MRAe

**Avis délibéré de l'Autorité environnementale
Projet de création d'une plateforme logistique du groupe CARGO sur les
communes de Saint-Jory et Bruguières (Haute-Garonne)**

N° saisine : 2021-9072
N° MRAe 2021APO22
Avis émis le 18 mars 2021

Figure 4 : Implantation des installations vis-à-vis des sensibilités faunistiques(source Ectare)

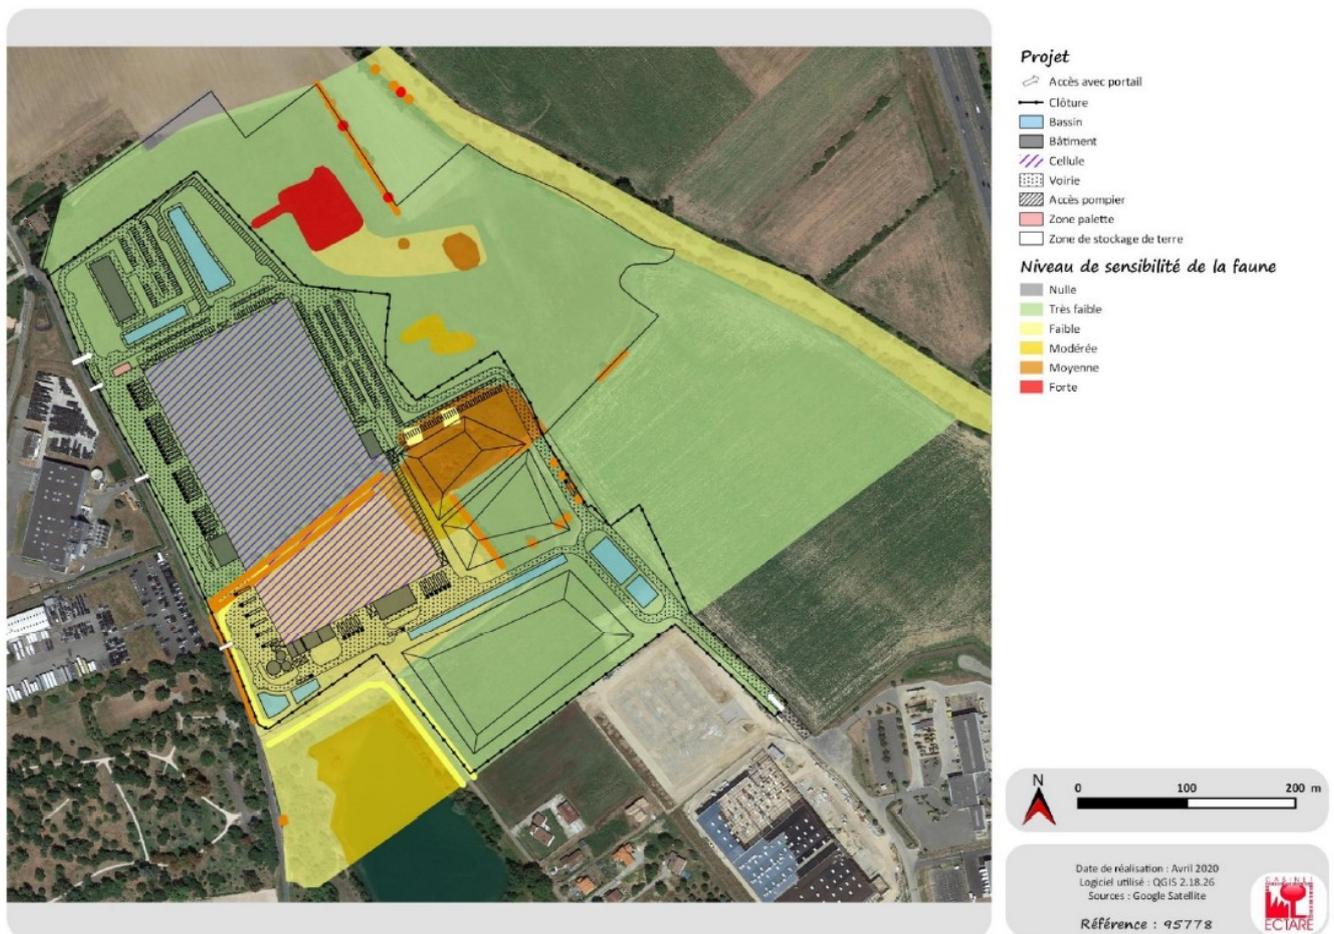
La MRAe note favorablement la mise en place des mesures proposées par le maître d'ouvrage, cependant elle recommande pour réduire convenablement les impacts sur le milieu naturel que les opérations de dévégétalisation soient strictement réalisées de septembre à octobre.
